**Avis délibéré de la mission régionale  
d'autorité environnementale  
Hauts-de-France**

**sur le projet de dérivation des eaux, de prélèvement et d'instauration  
des périmètres de protection autour du captage d'eau potable situé sur  
la commune d'Ecques (62)  
Étude d'impact d'août 2025**

n°MRAe 007482/A P

Figure 3: aire d'alimentation de captage - Source : étude d'impact page 31

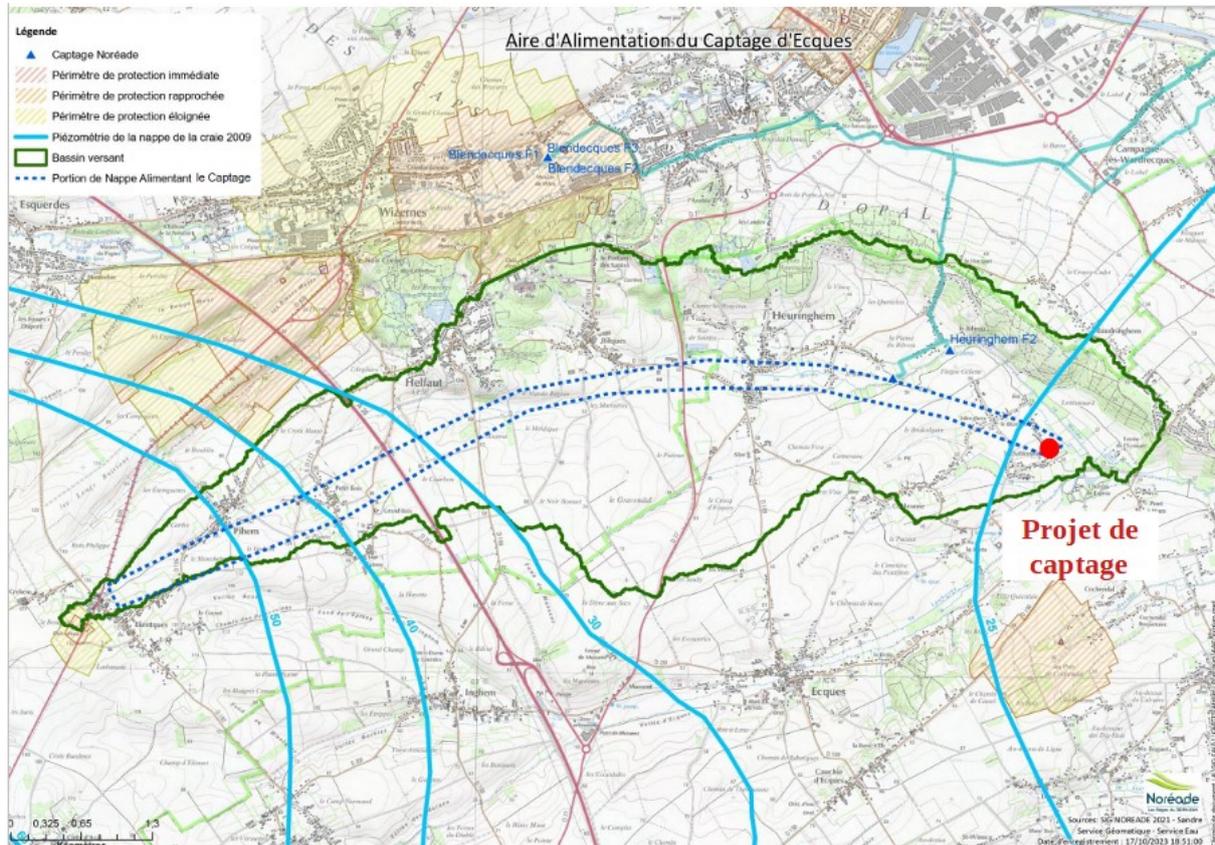
L'aire d'alimentation du captage (AAC) doit être définie selon l'hydrologie et l'hydrogéologie. Elle correspond aux surfaces sur lesquelles l'eau qui s'infiltré ou ruisselle participe à l'alimentation de la ressource en eau dans laquelle se fait le prélèvement. L'AAC du projet ne semble pas avoir été correctement définie. Bien qu'indiquée dans la carte 8 du dossier (voir figure 3), la piézométrie<sup>5</sup> de

la nappe de la craie de 2009, indiquée sur la carte, n'est pas utilisée pour définir l'AAC. Il convient de tracer l'AAC en tenant compte de :

- la topographie, afin d'identifier le bassin versant de surface du captage et les zones pouvant contribuer à son alimentation par ruissellement ;
- de la piézométrie pour connaître la direction réelle des écoulements souterrains et délimiter la limite amont de l'aire d'alimentation qui correspond à la limite de partage des eaux souterraines (crête piézométrique).

*L'autorité environnementale recommande de redéfinir l'aire d'alimentation de captage en tenant compte de la piézométrie de la nappe.*
